SERVICE-INFO

Vizualne razlike napenjalnega valja 531 0565 30

531 0565 30

Slika 1: 531 0565 30 (stara različica)

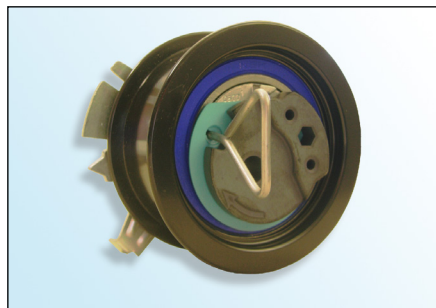
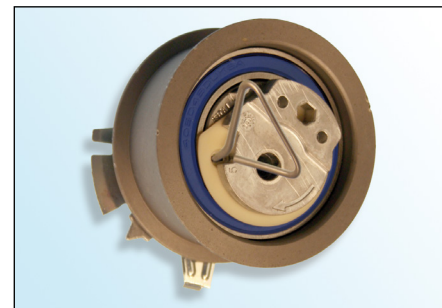
V sklopu neprestanega izpopolnjevanja naših izdelkov smo modificirali napenjalni valj **531 0565 30**.

Ta servisna informacija prikazuje vizualne značilnosti »stare izvedbe« in »nove izvedbe«.

- ekscenter iz sintrane kovine
- površinski sloj E-Coat (črn)
- modra ležajna tesnilka

- ekscenter iz litega aluminija
- površinski sloj cink-fosfor (svetlorjav)
- rjava ali modra ležajna tesnilka

»Stara izvedba« napenjalnega valja **ni** ukinjena in jo lahko še naprej vgrajujete po podatkih proizvajalca vozila.

Pri vgradnji »nove izvedbe« pazite, **dane** poškodujete površinskega sloja napenjalnega valja!
